**AVIS RELATIF À LA PROTECTION
CONTRE LES EVENTUELS EFFETS NOCIFS ET NUISANCES
PROVOQUÉS PAR LES RAYONNEMENTS NON IONISANTS
GÉNÉRÉS PAR DES ANTENNES ÉMETTRICES STATIONNAIRES**

Commune : ESNEUX - Exploitant : PROXIMUS

Référence exploitant : 41ESX_01

Rapport n° 3181 / 2023

Figure 1 : Vue en plan des lieux de séjour et des points de contrôle

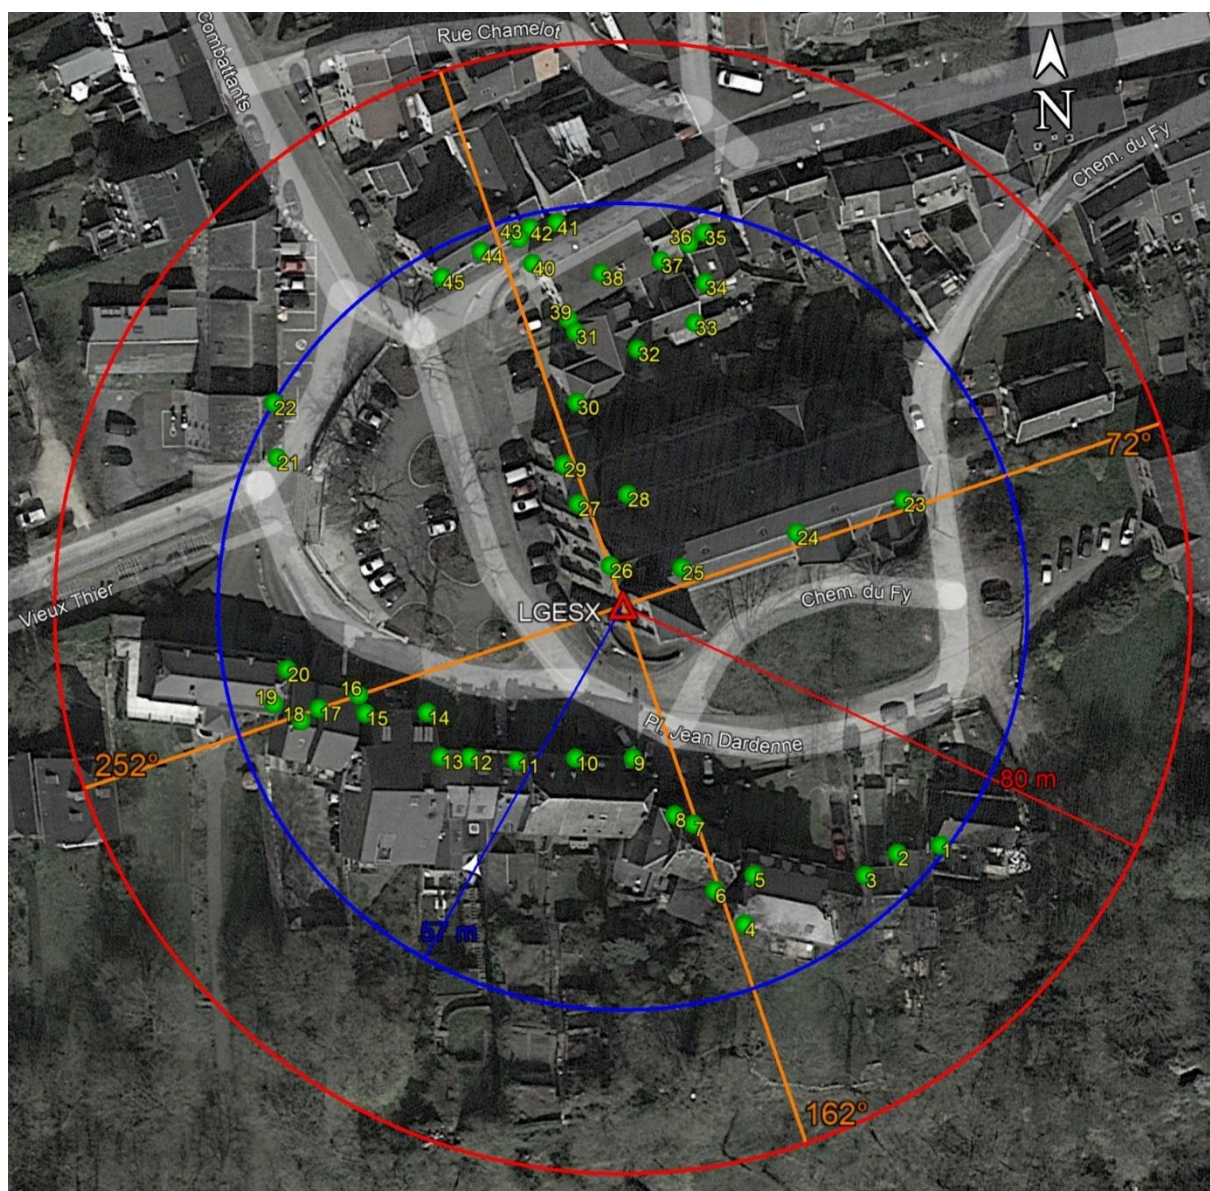
- le numéro du point de contrôle repris sur un des plans de la figure 1;
- le numéro du LS dans lequel se trouve le point de contrôle de la 1^{ère} colonne ;
- l'atténuation d'obstacle prise en compte pour le calcul de l'indice d'exposition dans le LS ;
- le résultat du calcul de l'indice d'exposition.

En ce qui concerne les antennes de l'installation mentionnées dans le tableau 1, la distance maximale à laquelle la limite pourrait être atteinte, à l'extérieur, est égale à 77,3 m. S'il n'y a pas de LS à une distance inférieure, les antennes respectent forcément la limite d'immission.

Dans le cas des LS situés à l'intérieur des bâtiments, une atténuation d'obstacle est prise en compte et il en résulte que la distance maximale à laquelle la limite pourrait être atteinte se réduit à 54,7 m.

Figure 2 : Vue en plan des installations d'antennes dans un rayon de 300 mètres autour de l'installation faisant l'objet de la demande d'avis

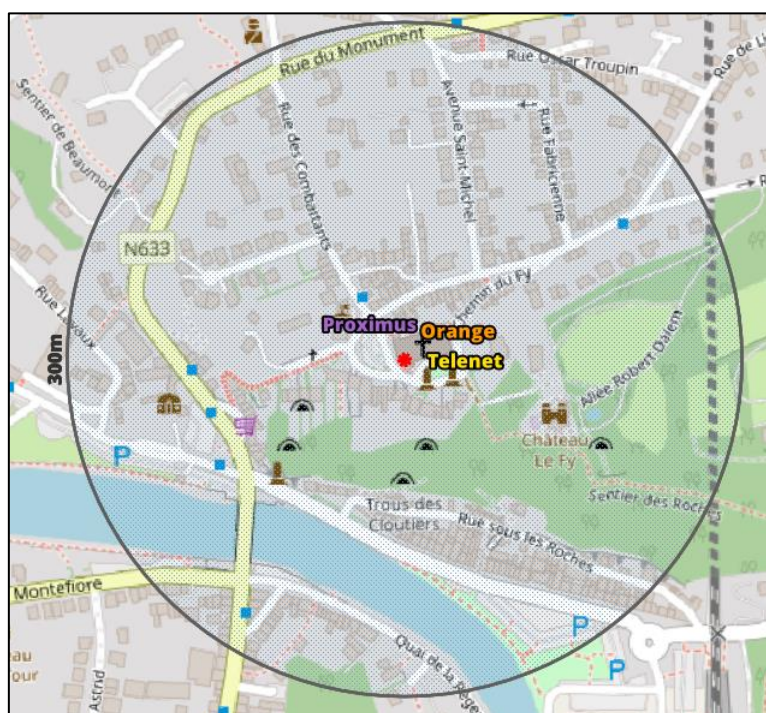
Le plan en projection verticale de la figure 2 indique la localisation des antennes actives éventuelles visées par le décret et situées dans un rayon de 300 mètres autour de l'installation référencée dans le paragraphe 2. Les données de localisation de ces antennes et les avis correspondant sont accessibles via le cadastre en ligne des antennes émettrices stationnaires⁶.

Compte tenu du nombre d'installations localisées dans la figure 2, il apparaît que l'intensité du rayonnement électromagnétique généré, dans les lieux de séjour situés à proximité de l'installation référencée dans le paragraphe 2, par l'ensemble des antennes émettrices stationnaires de l'ensemble des exploitants du même site d'antennes émettrices stationnaires respecte la limite fixée à l'article 4, § 2 du décret.
